## Relazione di variante e Relazione di deduzione alle osservazioni

**P. R. C. - Terzo Piano degli Interventi, Variante n. 5**  
(art. 18, L.r. 11/2004)

# Comune di VELO d'ASTICO

Deduzioni alle Osservazioni

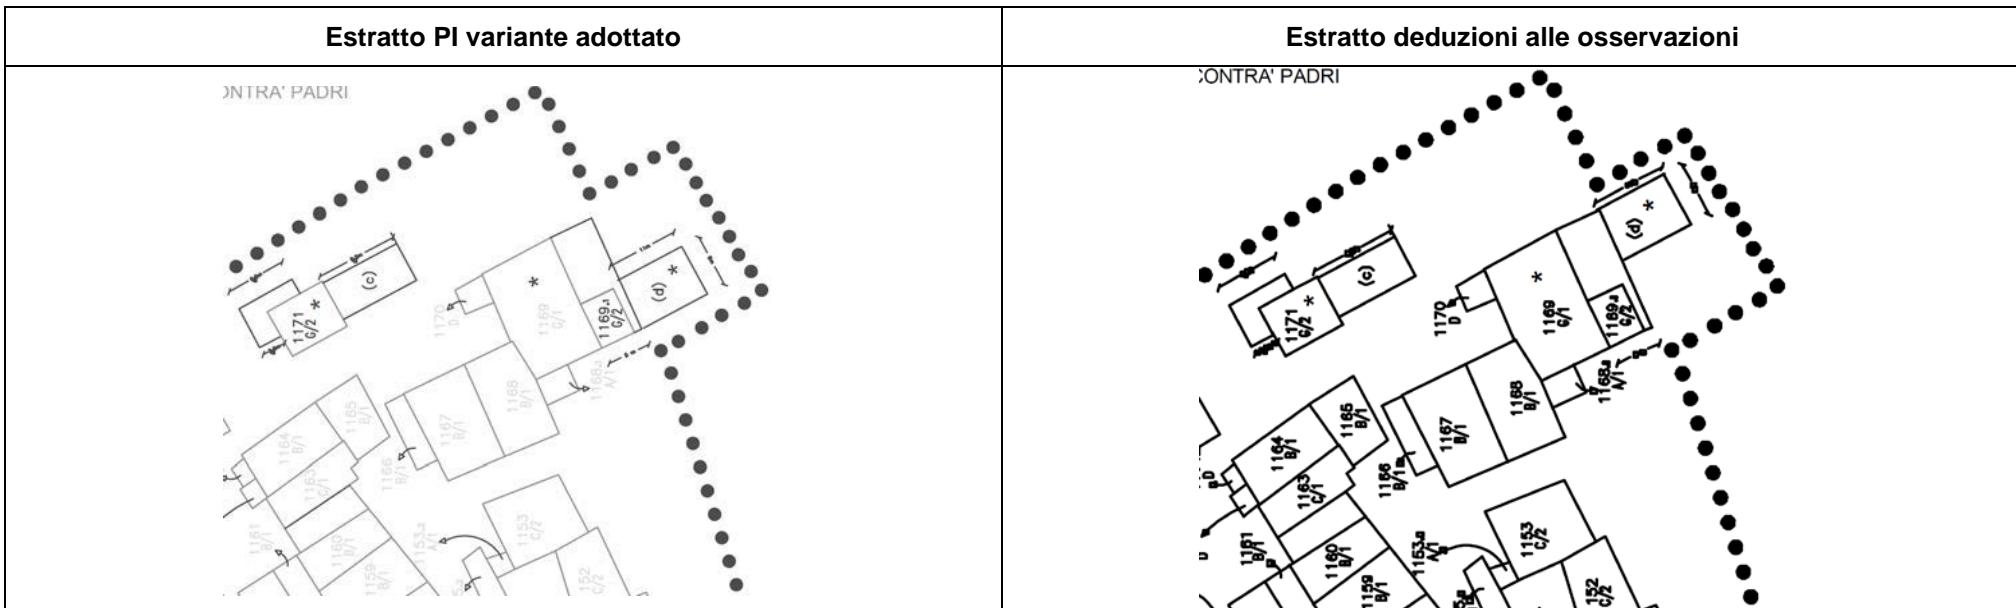
<b>Numero</b>	<b>Prot. Data</b>	<b>Nome</b>	<b>Sintesi Osservazione</b>	<b>Motivazione parere</b>	<b>Parere</b>	<b>Variazioni</b>
1	4659 del 11.06.2020	Dal Zotto Alessandra	Si chiede la modifica della localizzazione dell'intervento previsto con lettera d in contrà Padri, in posizione più pianeggiante e con minore interferenza rispetto ad altri edifici della contrada.	L'osservazione risulta accoglibile in quanto è finalizzata ad un miglior inserimento del nuovo intervento nel contesto della contrada. Si provvede pertanto allo spostamento della sagoma verso valle, in allineamento con il fabbricato esistente.  La modifica non comporta variazioni al consumo di suolo e neppure al dimensionamento residenziale che rimane invariato.  Modifica Contrà Padri, comparto 67, zto A. 18  <i>Dimensionamento: 0 mc su ATO 1B.5 Consumo di suolo LR 14/2017: 0 mq</i>	Favorevole	Comparto 67  ATO 1B.5  0 mc

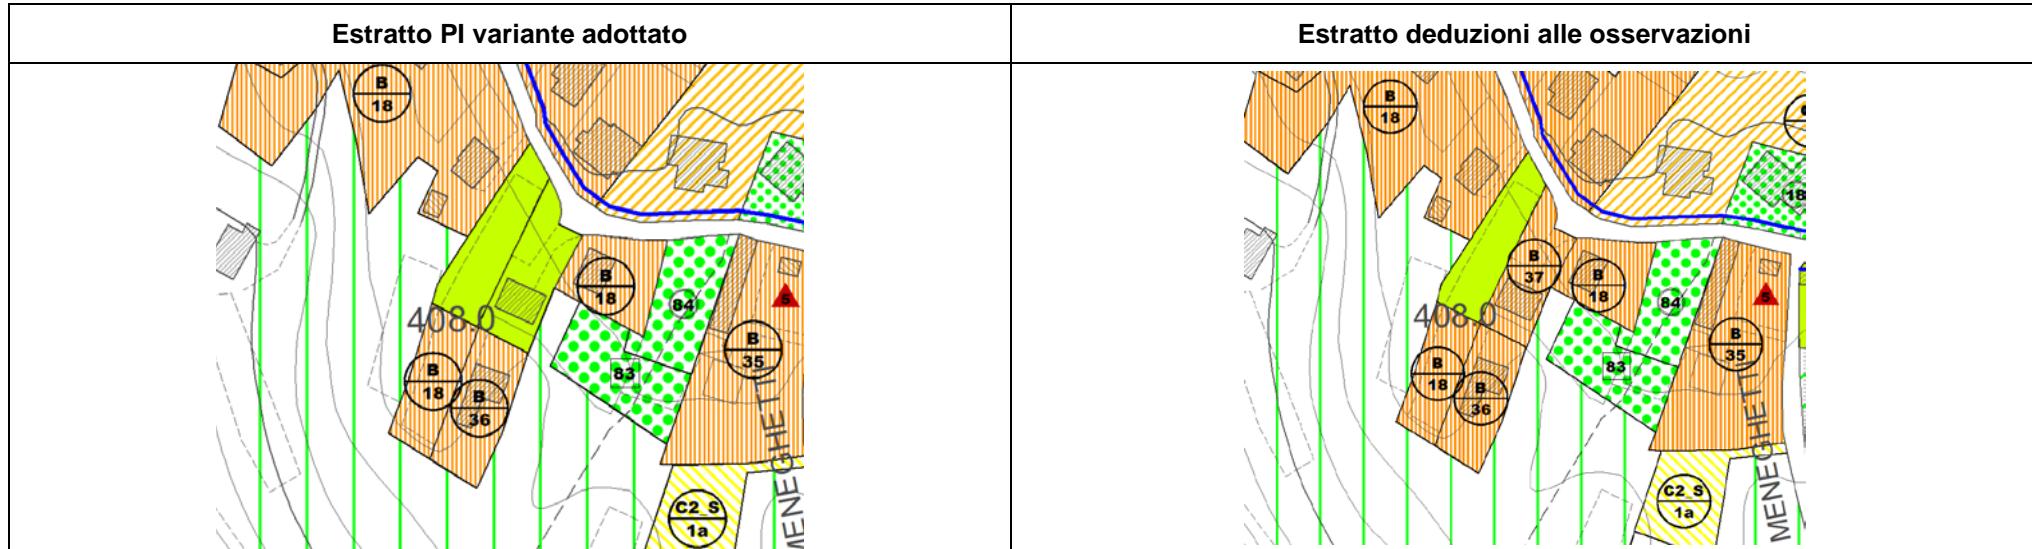
Numero	Data	Nome	Sintesi Osservazione	Motivazione parere	Parere	Variazioni
2	4919 del 19.06.2020	Stella Giancarlo, Stella Antonietta, Stella Maria Pia	Si chiede di trasformare la zona a Verde privato in zona B (con indice 1,5 mc/mq e altezza tre piani) .	L'osservazione risulta compatibile con il PAT e si configura come ampliamento su zona già edificata e all'interno dell'ambito di urbanizzazione consolidata. Si amplia la zona B di 901 mq (i.f. 1,5 mc/mq) (nuova zona B n. 37 : i.f. 1,5, altezza 3 piani) con un volumetrico teorico stimato in 1..351 mc.  <i>Dimensionamento: 1.126 mc su ATO 1B.1-3 Consumo di suolo LR 14/2017: 0 mq</i>	Favorevole, nei termini precisati.	Tavola ZTO ATO 1B.1-3 1.351 mc

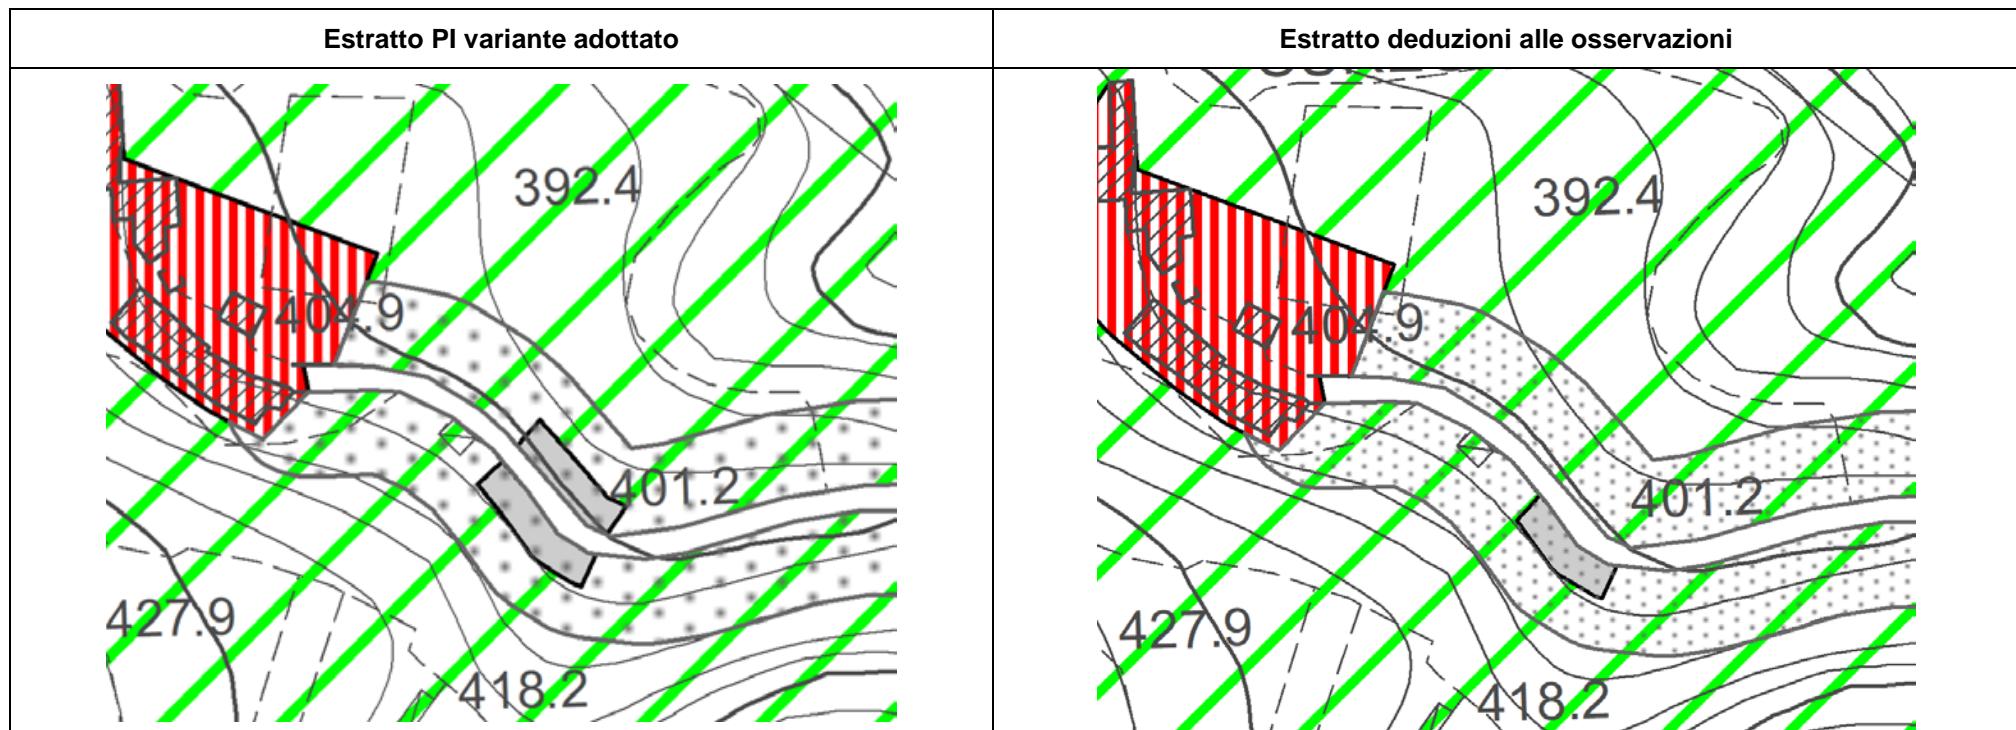
Numero	Data	Nome	Sintesi Osservazione	Motivazione parere	Parere	Variazioni
3	5162 del 29.06.2020	Futuro per Velo (Teresa Ceribella, Luca Cislagli, Luigi Cortelletti)	Si chiede la riduzione delle zone a parcheggio individuate in prossimità della contrada Curegno, confermando una sola area e privilegiando quella con minor impatto e maggior sicurezza.	<p>A seguito di ulteriori approfondimenti e alla luce anche della proposta di permuta dell'oss. n. 5 si ritiene opportuno ridurre il parcheggio di previsione introdotto con l'adozione della variante 5.</p> <p>In particolare:</p> <ul style="list-style-type: none"> <li>- si ritiene di stralciare la porzione a valle della strada in quanto l'eventuale realizzazione, considerato l'andamento del terreno, sarebbe più oneroso sia dal punto di vista economico che di necessari interventi di mitigazione. Lo stralcio di questa porzione è di 237 mq.</li> <li>- Considerata favorevolmente la proposta di permuta dell'osservante si ritiene opportuno ridurre la superficie a parcheggio, allontanandosi dal fabbricato esistente di circa 15 m. Tale riduzione è di circa 57 mq della superficie originaria.</li> </ul> <p>A seguito della presente deduzione, la previsione del parcheggio è di circa 200 mq, sul lato a monte della strada, tale da consentire un miglior inserimento paesaggistico. L'esatta dimensione e le caratteristiche formali e geometriche del parcheggio saranno definite in sede di progettazione dell'opera pubblica.</p>	Favorevole nei termini precisati	Tav. ZTO

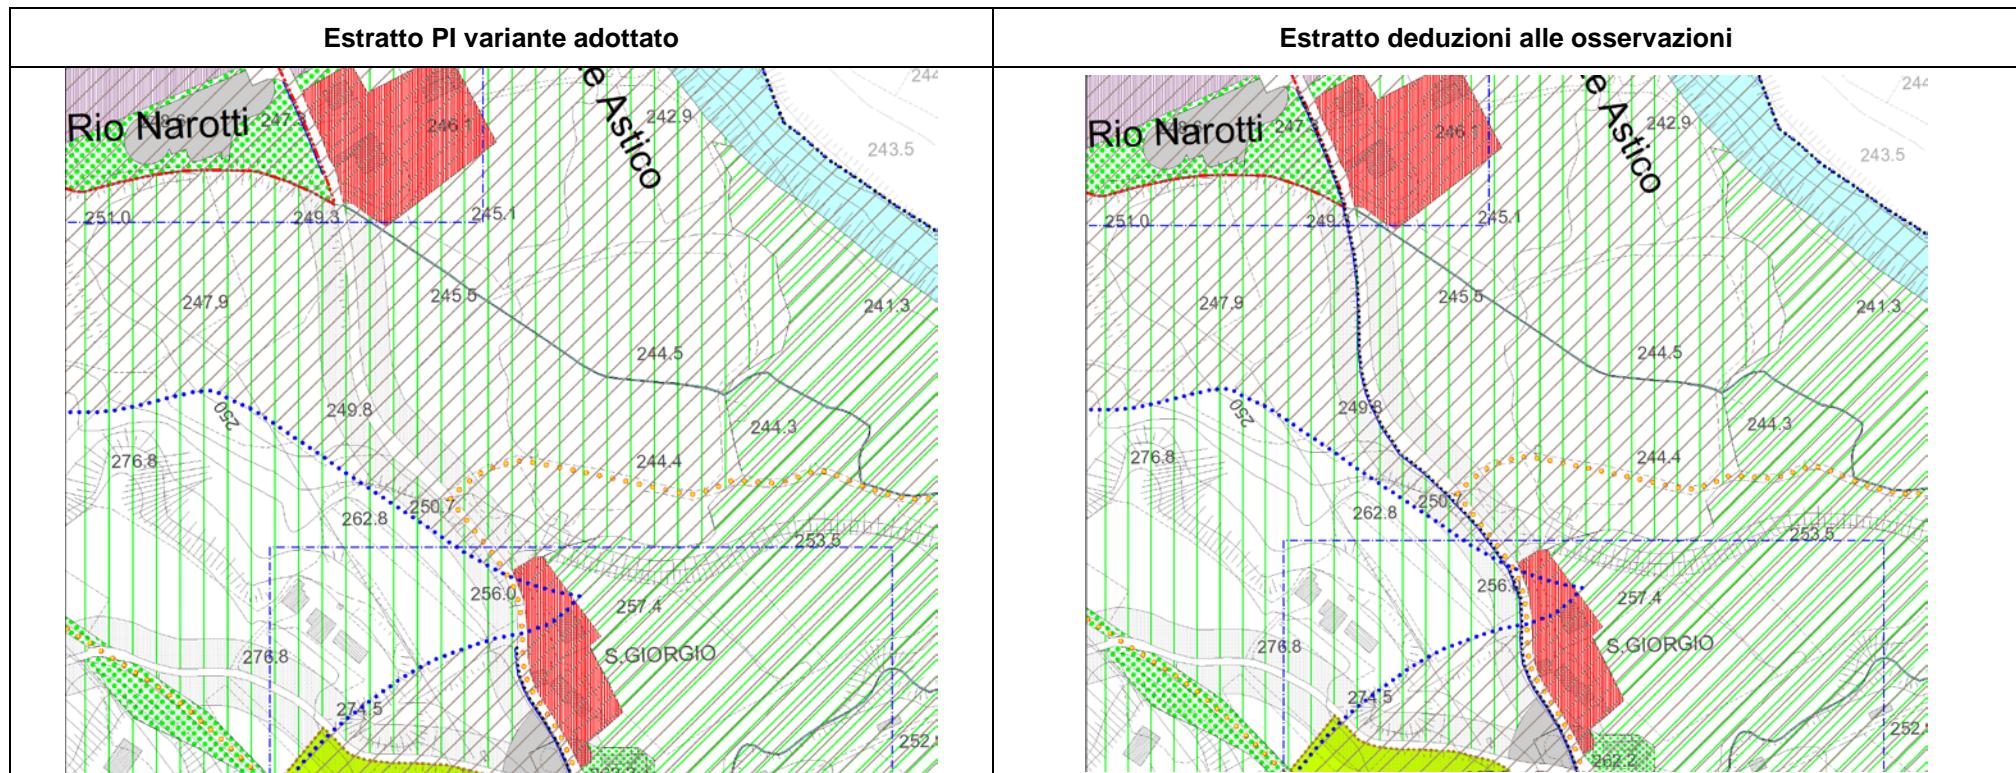
Numero	Data	Nome	Sintesi Osservazione	Motivazione parere	Parere	Variazioni
4	5422 del 07.07.2020	Ufficio Tecnico Comunale	Si chiede di estendere la previsione del marciapiede di San Giorgio fino alla zona industriale di Seghe, sul lato a monte.	L'osservazione è finalizzata al receimento completo del progetto di collegamento in sicurezza tra San Giorgio e la zona produttiva di Seghe. Si prosegue pertanto l'indicazione del percorso sul lato a monte della strada per circa ulteriori 430 m.  <i>Consumo suolo LR 14/2017:</i> L'intervento di opera pubblica non incide nel consumo di suolo, essendo in deroga ai sensi dell'art. 12, punto c della LR 14/2017.	Favorevole	Tav. ZTO

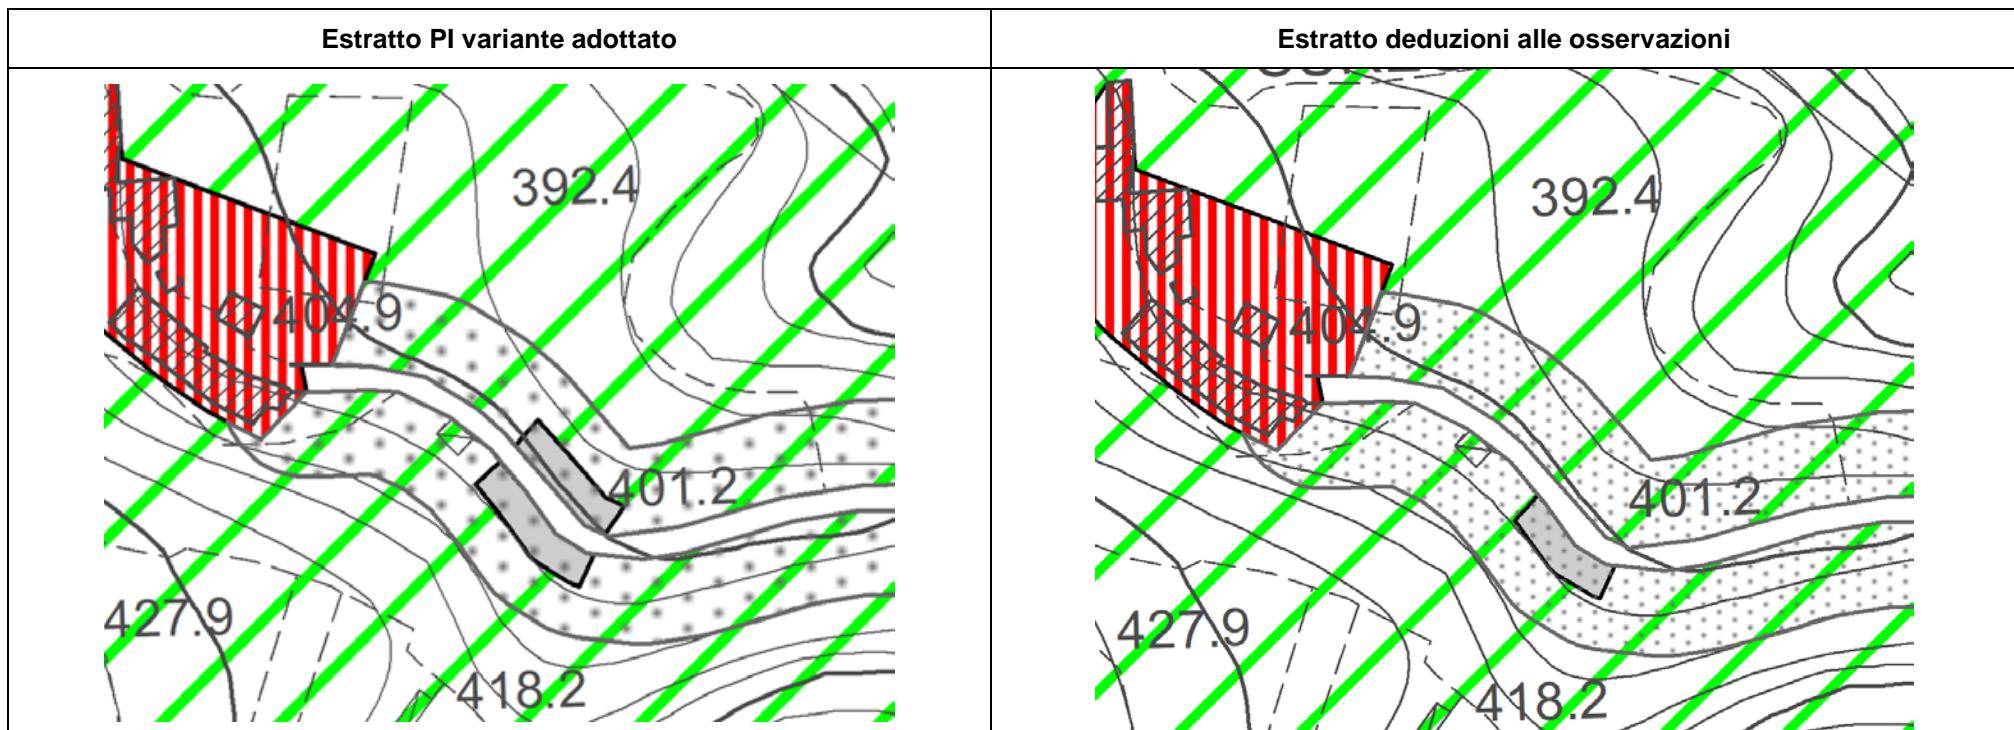
Numero	Data	Nome	Sintesi Osservazione	Motivazione parere	Parere	Variazioni
5	5442 del 08.07.2020	Fabrello Giovanni Battista	Si propone di ridurre l'area del parcheggio (contrada Curegno) individuata sulla proprietà dell'osservante, mantenendo una distanza di 150 m dal fabbricato e si propone un'eventuale permuta con l'area comunale "pozza" limitrofa al fabbricato.	<p>A seguito di ulteriori approfondimenti e alla luce anche della proposta di permuta dell'oss. n. 5 si ritiene opportuno ridurre il parcheggio di previsione introdotto con l'adozione della variante 5.</p> <p>In particolare:</p> <ul style="list-style-type: none"> <li>- si ritiene di stralciare la porzione a valle della strada in quanto l'eventuale realizzazione, considerato l'andamento del terreno, sarebbe più oneroso sia dal punto di vista economico che di necessari interventi di mitigazione. Lo stralcio di questa porzione è di 237 mq.</li> <li>- Considerata favorevolmente la proposta di permuta dell'osservante si ritiene opportuno ridurre la superficie a parcheggio, allontanandosi dal fabbricato esistente di circa 15 m. Tale riduzione è di circa 57 mq della superficie originaria.</li> </ul> <p>A seguito della presente deduzione, la previsione del parcheggio è di circa 200 mq, sul lato a monte della strada, tale da consentire un miglior inserimento paesaggistico. L'esatta dimensione e le caratteristiche formali e geometriche del parcheggio saranno definite in sede di progettazione dell'opera pubblica.</p>	Parzialmente favorevole nei termini precisati	Tav. ZTO
